**Verslag huishoudelijke elektrische installatie op laagspanning en zeer lage spanning****Algemeen:**

Referentie: 003-20260608-03	Datum controle: 08/06/2026
Keurder: 003

Eigenaar: De Langhe Jens	EAN-code: 541448820071084051
Adres installatie: Steenstraat 16, 9630 - Zwalm	Nummer teller(s): 1SAG3100224117
	Distributienetbeheerder installatie: Fluvius
Datum uitvoering installatie:	<input checked="" type="checkbox"/> Vóór 01/10/1981 <input checked="" type="checkbox"/> Tussen 01/10/1981 en 01/06/2020 <input type="checkbox"/> Vanaf 01/06/2020
Type:	<input checked="" type="checkbox"/> Wooneenheid <input type="checkbox"/> Niet-huishoudelijk <input type="checkbox"/> PV <input type="checkbox"/> Batterij <input type="checkbox"/> Laadpaal

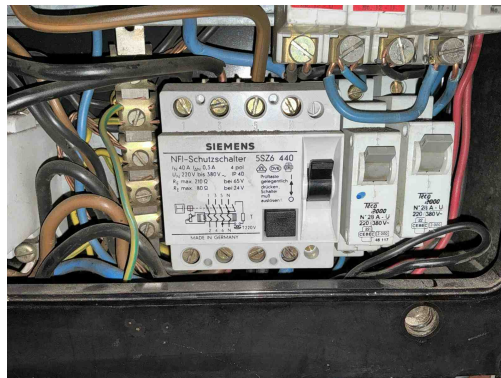
B06 - Het elektrisch verdeelbord heeft niet de minimale beschermingsgraad IPXX-B in een gewone ruimte (Boek 1: 4.2.2.3).

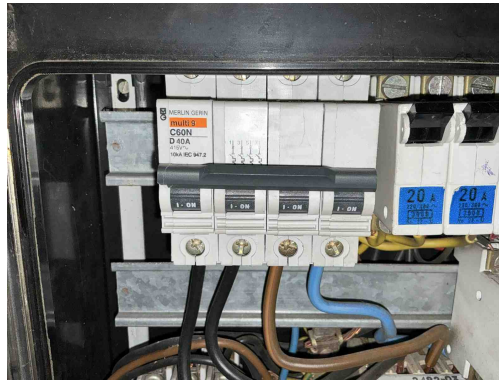
D24 - De differentieelstroombeschermingsinrichtingen die worden geplaatst in huishoudelijke installaties dienen tenminste van het type A te zijn (Boek 1: 5.3.5.3).

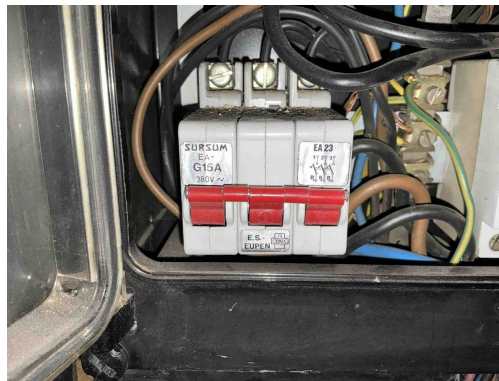
Automaat D curve niet toegestaan in huishoudelijke installaties

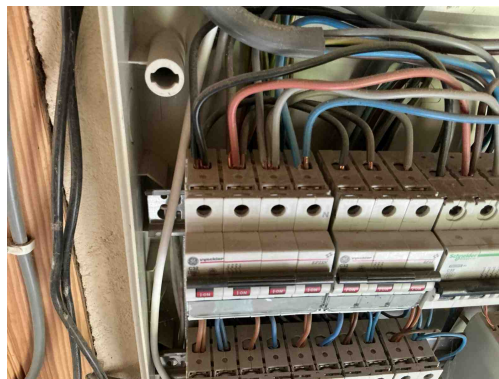
D08 - De nodige markeringen op de beveiligingstoestellen ontbreken of zijn onleesbaar (Boek 1: 5.3.5.5).

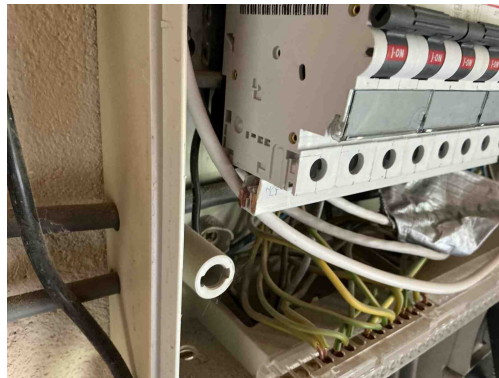
T21 - Het elektrisch materieel is niet geplaatst volgens de voorschriften van de fabrikant/ regels van goed vakmanschap . (Boek 1: 1.4.1.3)

Opmerking: Ophangvijzen bord niet afgedekt, meer dan 2 geleiders op 1 pool, kamaansluiting niet afgedekt

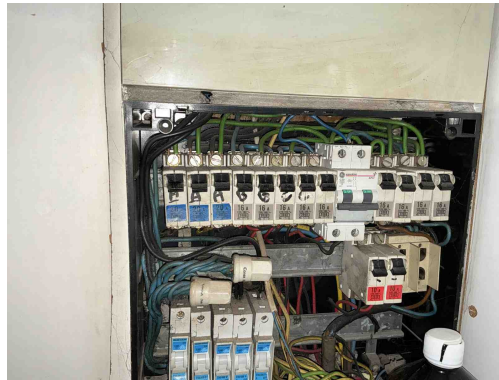
T21 - Het elektrisch materieel is niet geplaatst volgens de voorschriften van de fabrikant/ regels van goed vakmanschap . (Boek 1: 1.4.1.3)

Opmerking: Ophangvijzen bord niet afgedekt, meer dan 2 geleiders op 1 pool, kamaansluiting niet afgedekt

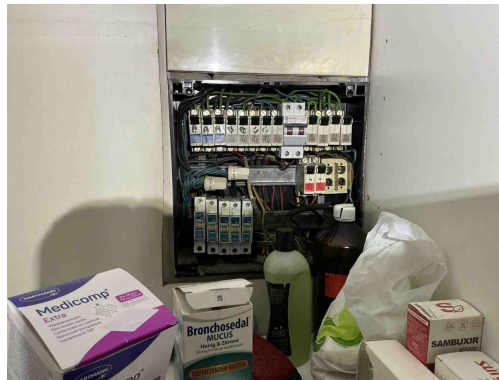
I01 - De waarde van de isolatieweerstand per kring dient tenminste 0,50 Mohm (1000 x Utest) te zijn (Boek 1: 6.4.5.1).
Opmerking: Kring A en B

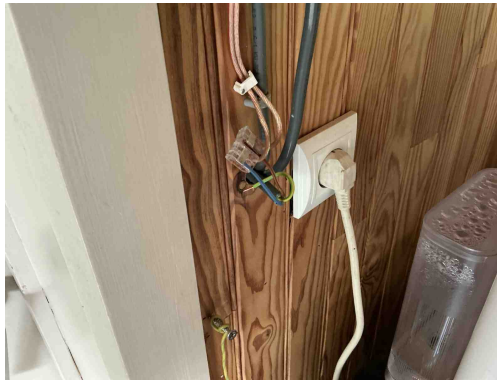
E04 - De continuïteit van de (hoofd)equipotentiale verbindingen is niet gegarandeerd (Boek 1: 5.4.4.1 / 5.4.4.2).

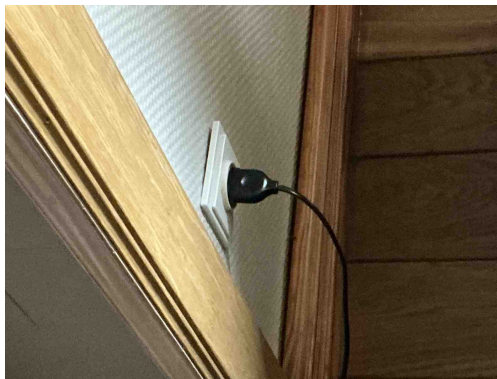
C21 - Het gebruik van geleiders van het type VOB, zonder bijkomende afscherming is niet toegestaan (Boek 1: 5.2.9.6).

C27 - Het gebruik van geleiders van het type VTLMB (côte-à-côte) is niet toegestaan (Boek 1: 1.4.2.1).

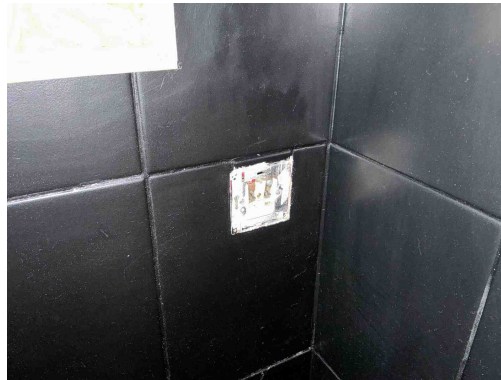
A20 - Er bevindt zich een contactdoos zonder beschermingsgeleider in de elektrische installatie. Deze is niet geplaatst achter een differentieelstroombeschermingsinrichting met grote (max. 30mA) of zeer grote (max. 10mA) gevoeligheid.

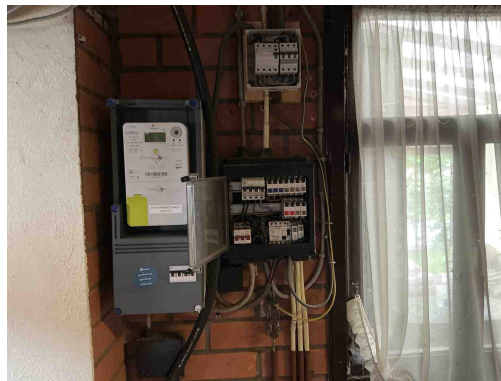
T09 - Bepaalde contactdozen en/of schakelaars zijn beschadigd (Boek 1: 1.4.1.3).
